监 理 联 系 单

工程名称：浩德武鸣区宁武镇 50MWp 农业光伏电站项目

编号：JXM6-039

事由：关于升压站内质量隐患事宜

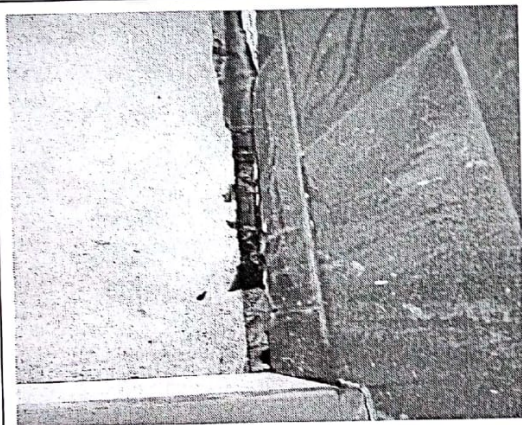
1、一、二次舱屋顶没有落水管排水，舱底外面的路面没有阴井口排水，导致雨水堆积往舱底渗漏。

3、综合房墙体与散水坡交接处，少数地方沥青灌缝出现裂缝和漏灌现象，沥青需要灌满不得有凹陷。

一、二舱屋顶没有落水管

舱底路面没有阴井排水口

综合房散水坡与墙体交接处缝隙沥青灌缝不到位

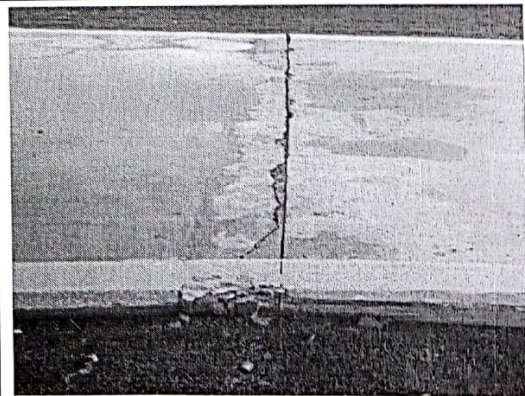
2、综合房北侧雨棚上口，下雨时雨水从百叶窗口渗漏进入室内。

4、站内道路伸缩缝、沉降缝处需要把缝隙内石子清理干净，用沥青灌缝不得有凹陷。

5、升压站门前道路积水，需要上报后续处理方案给监理部。

北侧百叶窗口下雨时雨水渗漏

站内道路伸缩缝、沉降缝处需沥青灌缝处理

站前道路积水需要采取相应措施处理
